**Avis délibéré de la Mission régionale d'autorité environnementale
de Nouvelle-Aquitaine
sur le projet de mise en compatibilité par déclaration de projet du
Plan Local d'Urbanisme (PLU) de la commune de Mézos (40)**

n°MRAe 2021ANA42

dossier PP-2021-10958

Porteur du Plan : Commune de Mézos

Évolution du zonage du PLU de Mézos (source : rapport de présentation, p. 19)

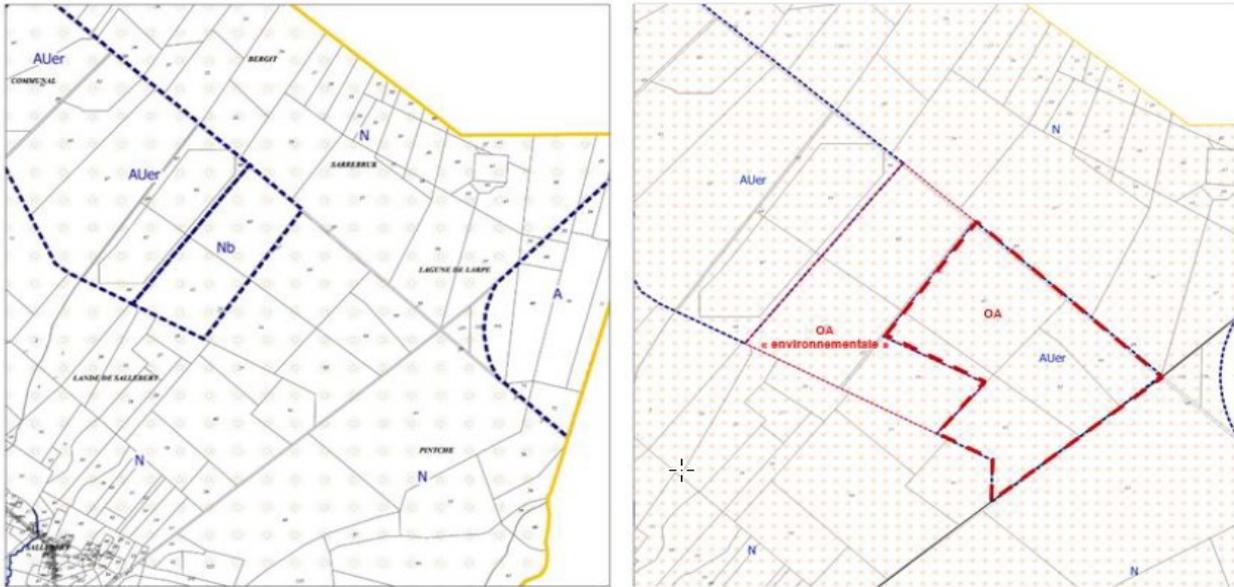
La carte de synthèse du plan d'aménagement et de développement durables (PADD) est modifiée pour faire apparaître cette évolution (voir cartes ci-dessus). Le dossier affirme que le projet de mise en compatibilité du PLU de Mézos est sans incidence sur le projet d'aménagement et de développement durables (PADD). La MRAe demande de fournir une analyse précise justifiant cette assertion. Le règlement de la zone AUer, déjà existante, est modifié notamment pour ce qui concerne les dispositions relatives à l'implantation des constructions par rapport aux voies et limites séparatives, les hauteurs des constructions et les espaces libres de plantation.

Le règlement de la zone AUer autorise toutefois les équipements et constructions qui présentent un intérêt général pour la collectivité, donc potentiellement des types de constructions susceptibles d'avoir des incidences importantes en termes d'imperméabilisation du sol. Ceci conduit à des incidences potentielles de la mise en compatibilité sur l'environnement sous-évaluées. **La MRAe considère qu'un zonage spécifique à l'installation de dispositifs photovoltaïques permettrait de mieux maîtriser l'artificialisation des terrains concernés.**⁷.

Schéma d'aménagement de l'OAP pour l'implantation du parc photovoltaïque au lieu-dit Les Landes de Sallebert (source : extrait des orientations d'aménagement, p. 2).

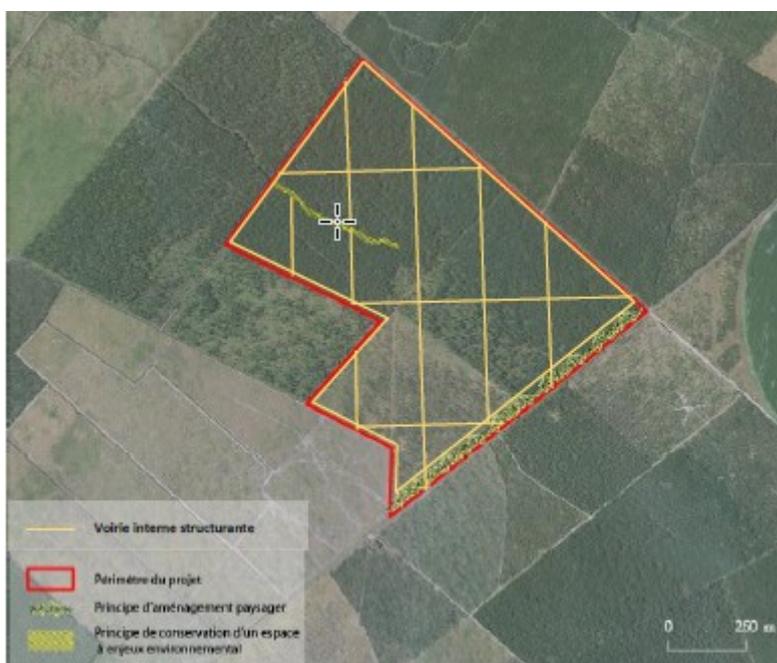
De plus, cette OAP n'apporte pas de précisions sur la largeur des surfaces évitées autour du talweg qui traverse le site, point qui avait été demandé dans l'avis relatif au projet du 24 mars 2021. Pour mémoire, l'étude d'impact préconisait d'éviter toute imperméabilisation du talweg afin de maintenir le fonctionnement hydraulique du site.

Il convient également de souligner l'incohérence entre les dispositions écrites de l'OAP régissant l'implantation de la centrale photovoltaïque et la carte associée. L'OAP évoque en effet, au titre des mesures d'évitement du talweg, « une piste de 2,5 mètres de large faisant le contour du talweg à l'ouest du site ». Or, la carte représentant les voies internes structurantes du site montre que celles-ci intersectent le talweg. **La MRAe demande donc une modification de l'OAP, afin que celle-ci traduise clairement le principe d'évitement du talweg.**
